## 监理工作联系单

工程名称：西昌市西溪乡兴国寺水库 20MWP 渔光一体光伏发电项目

编号：ZHJL-20171225-11

主题：关于综合楼框架梁钢筋制作、安装存在质量问题的相关事宜：

附图片 5 张：

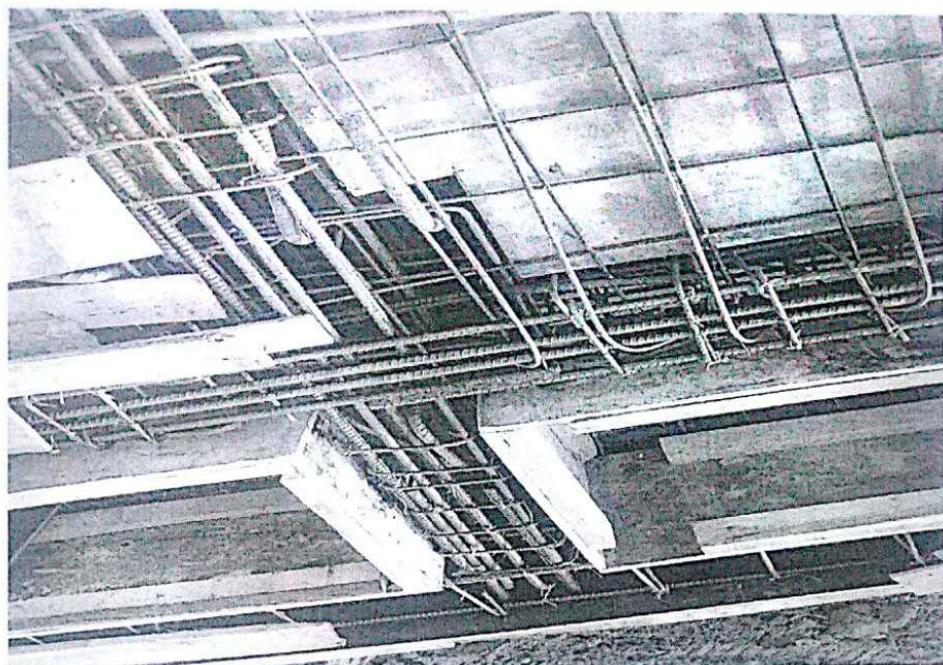
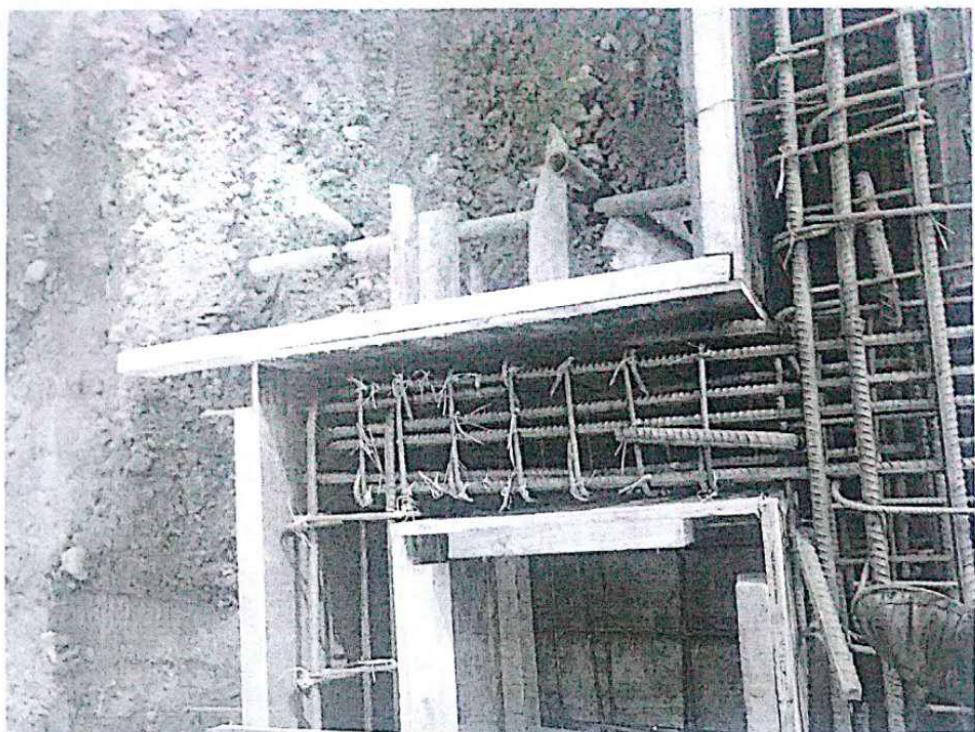
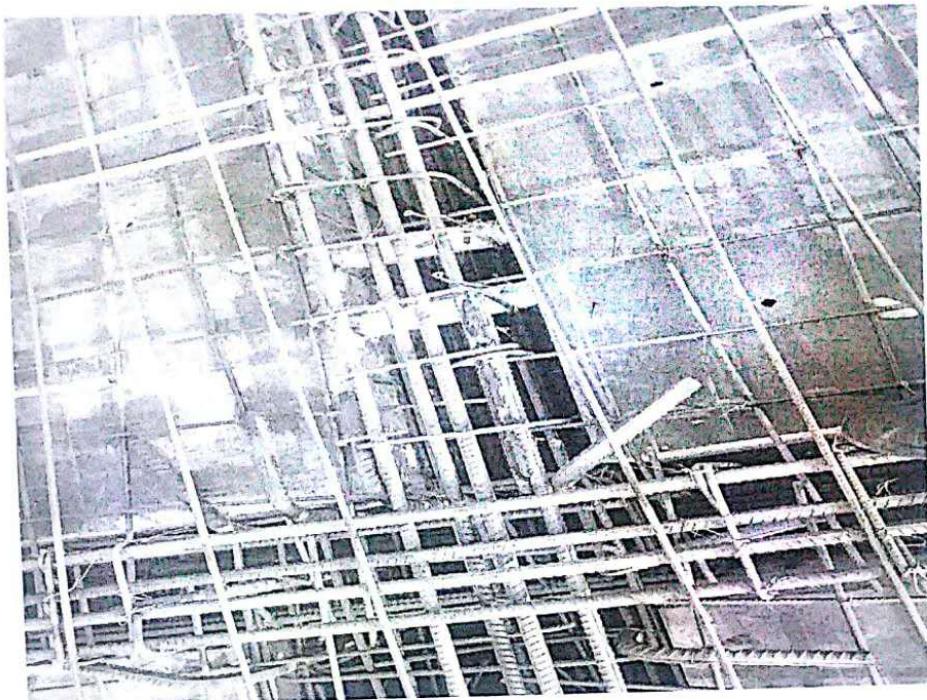
内容：业主、监理于 2017.12.25 日上午九时，在检查综合楼框架梁安装过程中发现，综合楼框架梁制作安装中存在如下问题：

1. 部分梁制作长度未设计尺寸制作，锚固长度不符合规范要求，而现场采取的搭接长度不符合规范要求，；
2. 柱子周边的大梁箍筋缺少，不符合规范要求；
3. 框架梁的钢筋搭接应在大梁的三分之一处，而不是在柱子里，不符合规范要求；

上述逐项要求按规范设计要求进行整改。
